Rapport d'examen de recevabilité d'une déclaration d'arrêt définitif de travaux miniers

Objet : Concessions de Lacq - Déclaration d'arrêt définitif de travaux miniers (DADT) du puits Lacq 57 et des collectes associées jusqu'à l'entrée du manifold M4LS

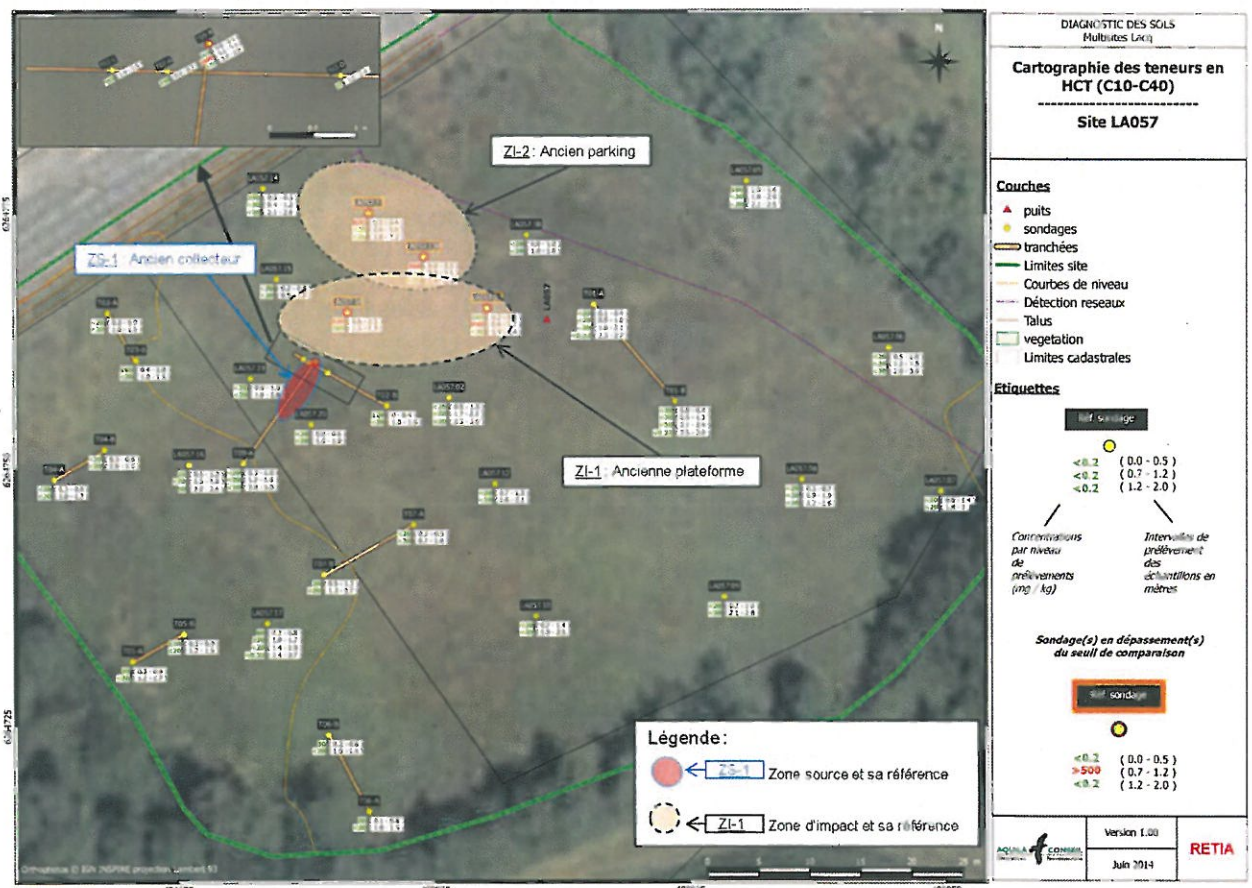
Les hydrocarbures analysés dans les terrains sont composés de fractions lourdes non volatiles. Aucune migration n'a été détectée sous les remblais de la zone parking/stockage. Les HCT détectés dans les limons de la zone plate-forme de forage, entre 0,6 et 1,5 m, n'ont pas migré dans les graves sous-jacentes. L'impact en HCT détecté au voisinage de l'emplacement du collecteur démantelé est bien délimité. Le plan ci-après reprend les zones concernées.

Le site d'implantation du puits LA057 a fait l'objet de travaux de réhabilitation en 2003. Cependant, les investigations menées en 2014 ont révélé des concentrations résiduelles en hydrocarbures supérieures au seuil de dépollution retenu avec TEPF : 500 mg/kg, toute demande de dérogation à ce seuil devant faire l'objet d'une présentation d'un bilan «coûts/avantages» et garantir que les pollutions résiduelles sont acceptables tant pour la population que pour l'environnement. La présente DADT répond à cette règle : la zone collecteur va être traitée et l'absence de traitement des zones plate-forme de forage et parking/stockage est justifiée. L'analyse des risques résiduels devra toutefois confirmer la compatibilité du site après travaux avec un usage agricole.
